島根原子力発電所2号炉 審査資料	
資料番号	PLM-04-2
提出年月日	平成30年11月22日

# 島根原子力発電所2号炉 審査会合における指摘事項の回答 (照射誘起型応力腐食割れ)

# 島根原子力発電所2号炉 審査会合における指摘事項の回答一覧表

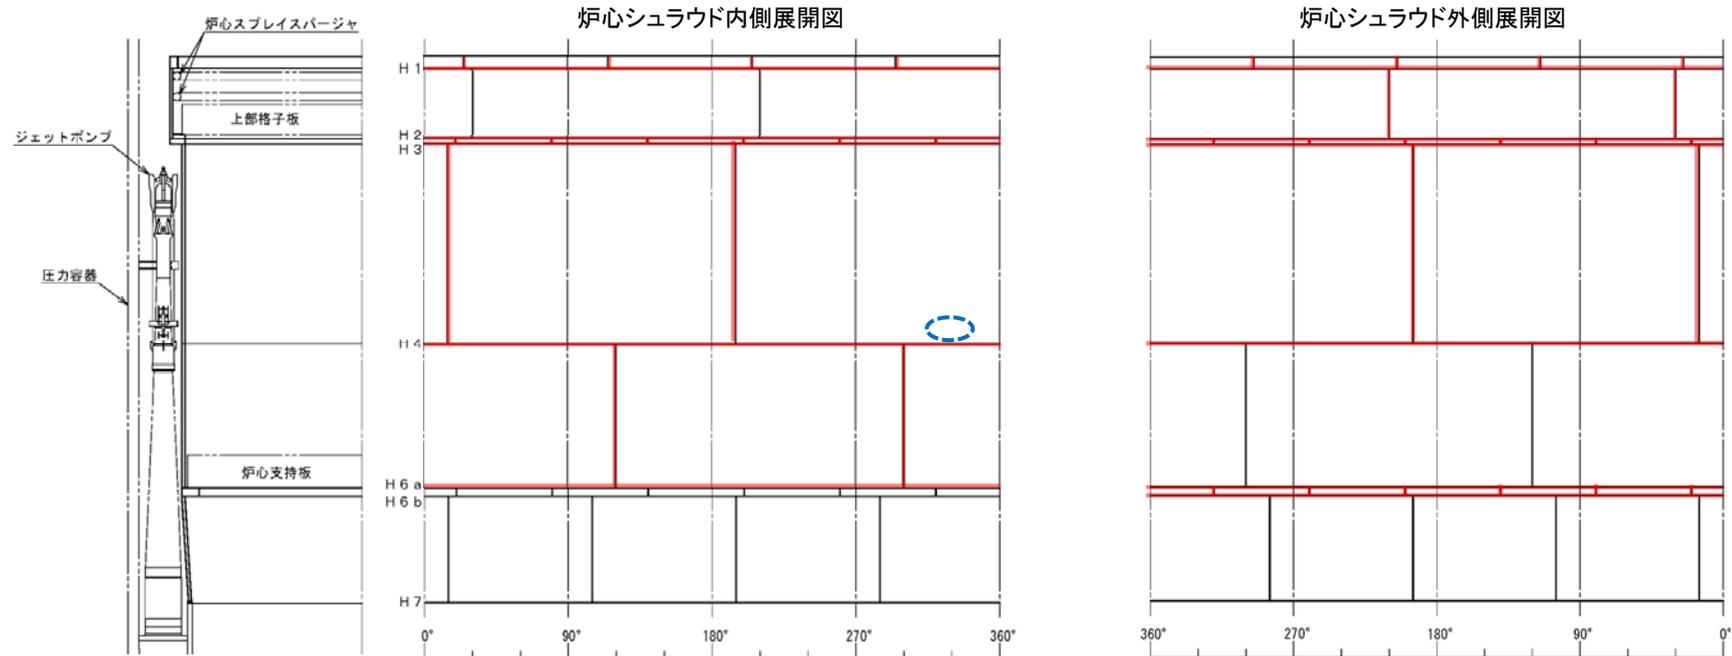
# 14-8 炉心シュラウドひび除去後、ウォータージェットピーニング施工後の健全性確認

### 3. 第12回定期検査以降の健全性確認について

第12回定期検査(ひびの除去，ウォータージェットピーニングによる応力改善)以降のひび除去部に対する点検については，NISA文書※に基づき，ひびの除去を行った次の定期検査である第13回定期検査(2006年)に目視点検(MVT-1)を行い，ひび除去部の健全性を確認している。

第13回定期検査以降についても，目視点検(MVT-1)を行い，ひび除去部の健全性を確認している。点検実績について以下に示す。

時期	点検内容	目的	結果
第13回定期検査(2006年)	目視点検(MVT-1)	ひび除去部の健全性確認	異常なし
第17回定期検査(2016年)	目視点検(MVT-1)	ひび除去部の健全性確認	異常なし

図1 ウォータージェットピーニングによる引張残留応力改善の原理  
(ピーニング工法ガイドラインより)

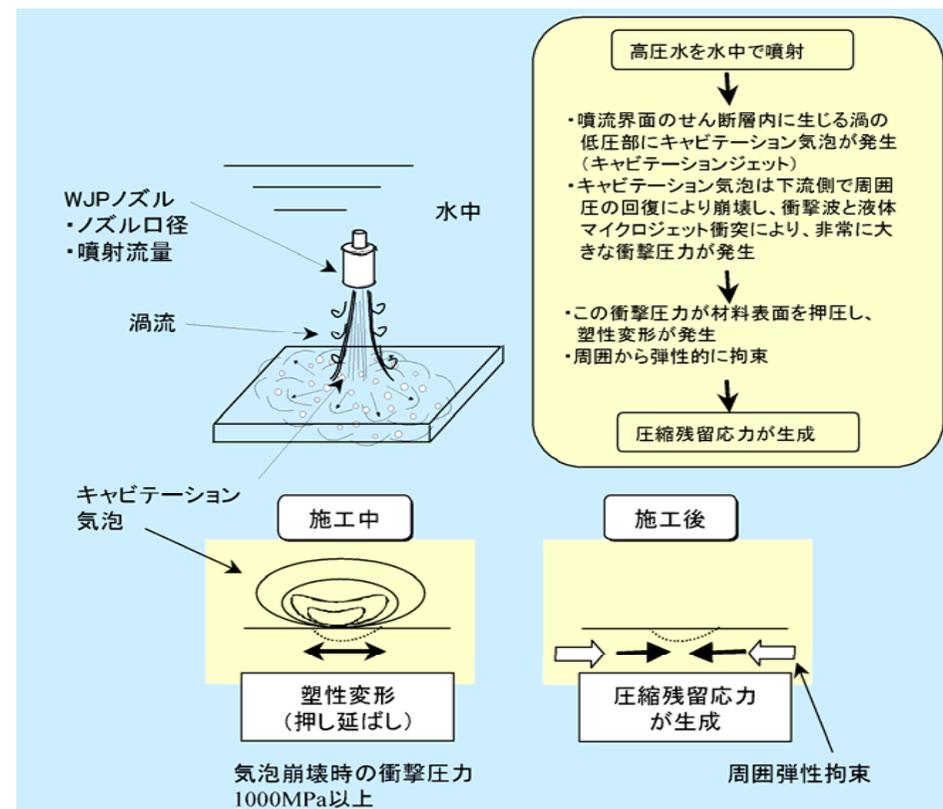
## 14-9 ウォータージェットピーニング施工時の照射量, 照射に対する応力改善効果への影響

ウォータージェットピーニング施工とは、高圧水を水中でノズルから噴射することにより発生させたキャビテーションを含むジェットで、機器表面をピーニングすることにより、材料表面の引張残留応力を圧縮側に改善する方法である。
